DITTA LAPRIMA PLASTICS SRL

**MODIFICA IMPIANTO DI
STOCCAGGIO E TRATTAMENTO DI RIFIUTI SPECIALI**

**INTEGRAZIONI DI CUI ALLA COMUNICAZIONE 2018-PRVICLE-
0048326(6)**

Ottobre 2018

Figura 4. Planimetria della tettoia esterna: stato di progetto

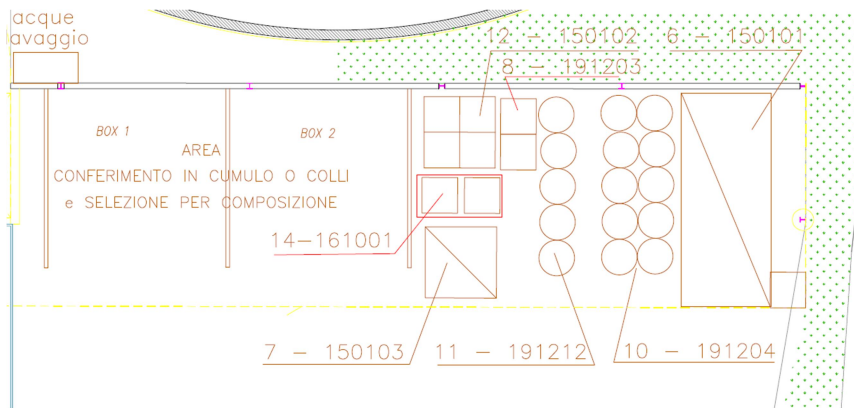
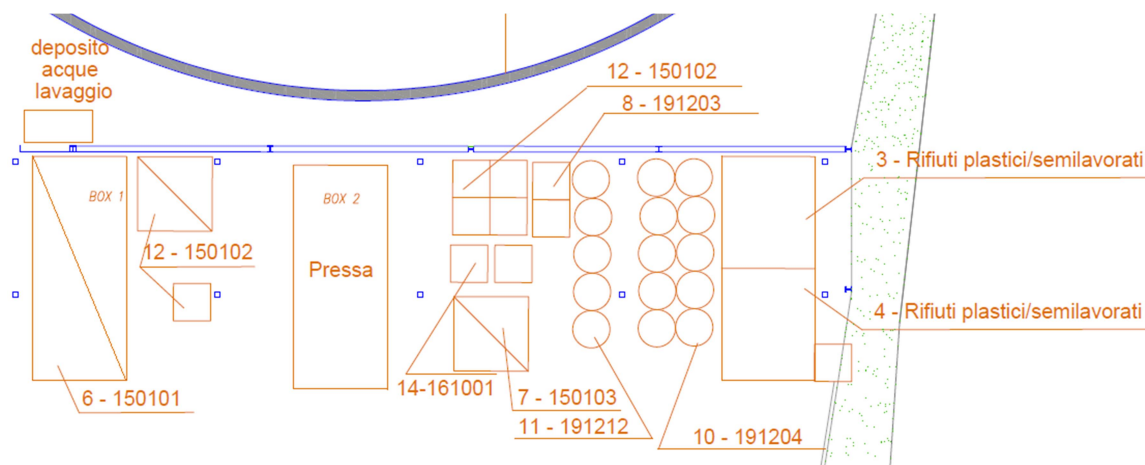
1. *In considerazione di quanto verificato in fase di sopralluogo in termini di aree e quantità di stoccaggi di MPS e di rifiuti, si chiede di fornire quanto segue:*
 - a) *coerenza tra lo stato di fatto, stato di progetto approvato e stato di progetto "attuale" (es. la presenza di rifiuti nel piazzale scoperto era da intendersi di natura eccezionale (alla disponibilità di posto sotto le tettoie) e residuale;*

Al fine di meglio sfruttare lo spazio a disposizione, si propone di utilizzare tutta l'area per lo stoccaggio rifiuti prodotti; si riporta in Figura 4 particolare della planimetria proposta.

Si evidenzia che si propone l'installazione di una pressa per la riduzione volumetrica dei rifiuti prodotti di carta e nylon, da installarsi sotto la tettoia (vedi Figura 4).

Figura 7. Planimetria delle aree esterne di stoccaggio E3 ed E4 allo stato di progetto

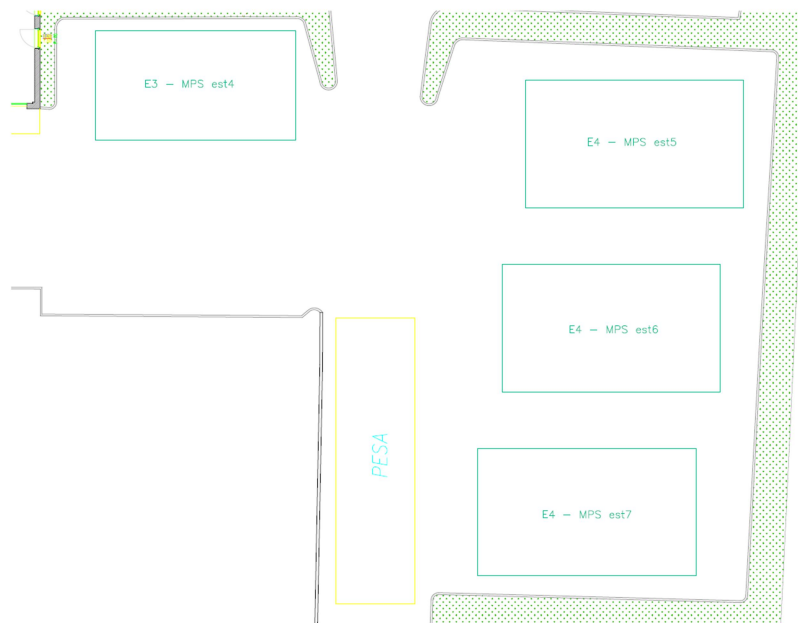
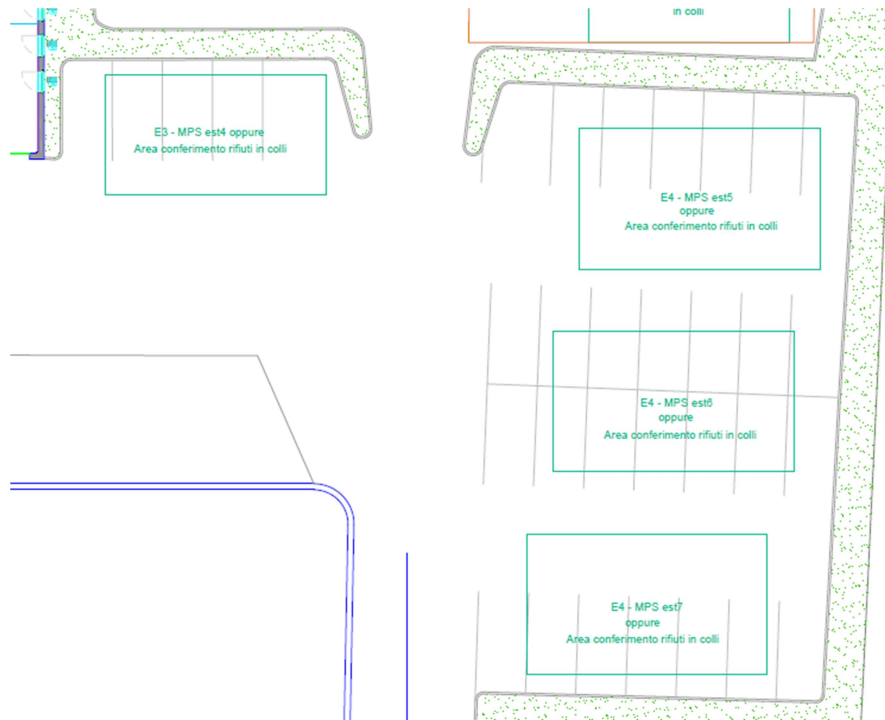
- c) *il documento "Elab1-Allegato1-Stoccaggi.pdf" delinea solo una lieve riduzione dei rifiuti presenti nel piazzale esterno, si studi la possibilità di scelte gestionali che minimizzino le quantità di rifiuti e MPS stoccati con ripensamento sulle quantità riportate nelle colonne "Progetto" del documento appena citato;*

La natura dei rifiuti trattati dalla ditta è tale per cui il loro volume è molto grande, ma il loro peso affettivo è ridotto; questo sia per la bassa densità delle plastiche, ma anche per la loro forma, che comporta l'occupazione di molto spazio per trasporto e stoccaggio (pur con peso limitato). Pertanto si propone che le aree E3 ed E4 possano essere utilizzate in alternativa per stoccaggio MPS o rifiuti in ingresso; si riporta in Figura 7 particolare della planimetria proposta.

Figura 10. Particolare della nuova area viabilità

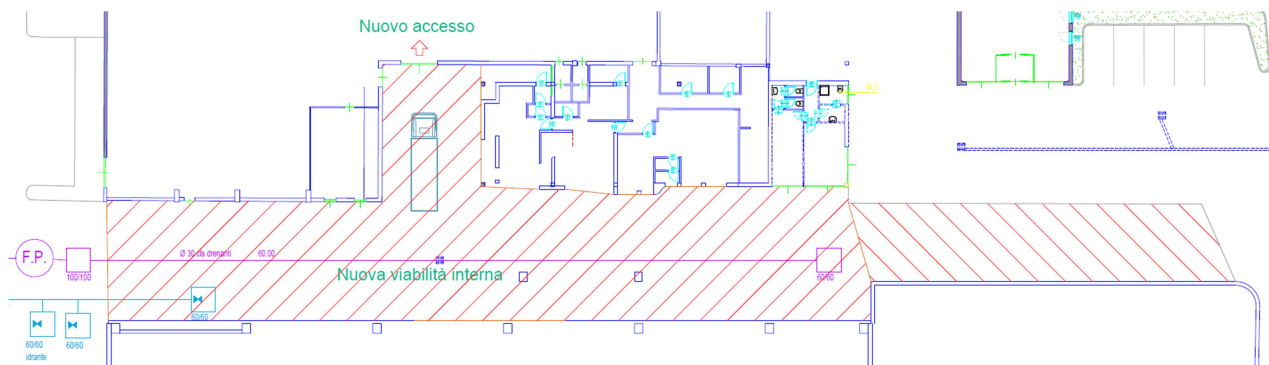
- e) *verificare l'impossibilità, o meno, di convogliare anche questi contributi nella rete bianca comunale supportando la scelta dei pozzi disperdenti;*
- f) *il progetto porta ad un aumento delle emissioni atmosferiche, compresa la captazione della zona di estrusione, con possibile formazione di composti organici ossidati; serve dunque una valutazione della possibilità di scarico sul suolo alla luce dei limiti pertinenti per i parametri caratterizzanti le emissioni (Ni, Cu, Cr, Aldeidi, fenoli e idrocarburi).*

L'area, di superficie totale pari a 950 m², sarà pavimentata in conglomerato bituminoso e risulta parzialmente coperta. L'area è parzialmente idraulicamente separata dal resto dei piazzali mediante muri e pendenze, ed in particolare:

- 750 m² idraulicamente separati dal resto dei piazzali;
- 200 m² sono convogliati verso l'attuale raccolta, separazione e trattamento della prima pioggia.

Per quanto riguarda questa seconda area, si calcola che l'attuale sistema di separazione, trattamento e conferimento della prima pioggia è dimensionato in modo tale da riuscire a trattare i 200 m² di espansione. Infatti le vasche hanno una capacità di 21 m³; considerando che l'area su cui vengono intercettate le acque avrà un'estensione complessiva di 2500 m² (2300 m² attuali da sommare ai 200 m² di estensione), la piovosità intercettata è pari a 9,3 mm.

Per quanto riguarda la superficie idraulicamente separata tramite pendenze (750 m²), si precisa che qui non sono previsti né lavorazioni né stoccaggi di rifiuti per lo stoccaggio (è proposta un'area E5 per lo stoccaggio di MPS); si tratta di un'area di passaggio senza sosta dei mezzi, che vi transitano solo per accedere alle aree di stoccaggio interne. L'unica possibilità di utilizzo, anche se remota, è per caricare MPS presenti nell'area E5.

Si è valutato il conferimento delle acque meteoriche che qui insistono alla rete acque bianche; visto che l'area si trova ad una quota inferiore rispetto al punto di conferimento, il collettamento comporterebbe la realizzazione di un pozzetto di raccolta per alloggiare una pompa di rilancio (200 m³/h, adeguatamente dimensionata per il rilancio di tutte le acque meteoriche che insistono sull'area), oltre che la realizzazione di una nuova linea di collettamento al punto di conferimento (alle vasche di raccolta), con lunghezza pari a circa 115 m. Si include in Allegato 1 la stima del costo di conferimento, che risulta pari a euro 42.500. Si ritiene che tale costo non sia proporzionato ai benefici ambientali rispetto all'alternativo conferimento in pozzi perdenti; infatti l'area interessata è essenzialmente utilizzata solo come passaggio dei mezzi in arrivo/partenza, senza che gli stessi vi sostino per operazioni di carico/scarico, che vengono eseguite
